# Technical *Info*

**Kit de correia dentada CT 939 K2/K3 & CT1120K1 pelo exemplo:  
VW / Audi 2,5 TDI 5 Zyl.**

**Imagem 1**  
**Arruela**

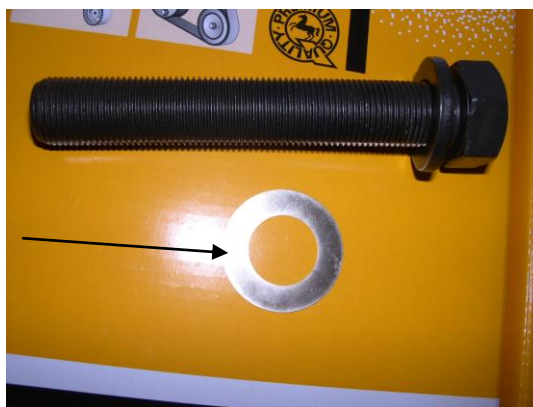
O Kit de correia dentada contém, segundo o conteúdo actualizado, uma arruela plana delgada (revestida com diamantes) a qual até aqui não estava montada no veículo..

Segundo o catálogo VW / Audi, esta arruela especial (4) deve ser montada entre a roda de accionamento da cambota (3) e o amortecedor de oscilações de torsão (5). Assim é melhorado o coeficiente de fricção.
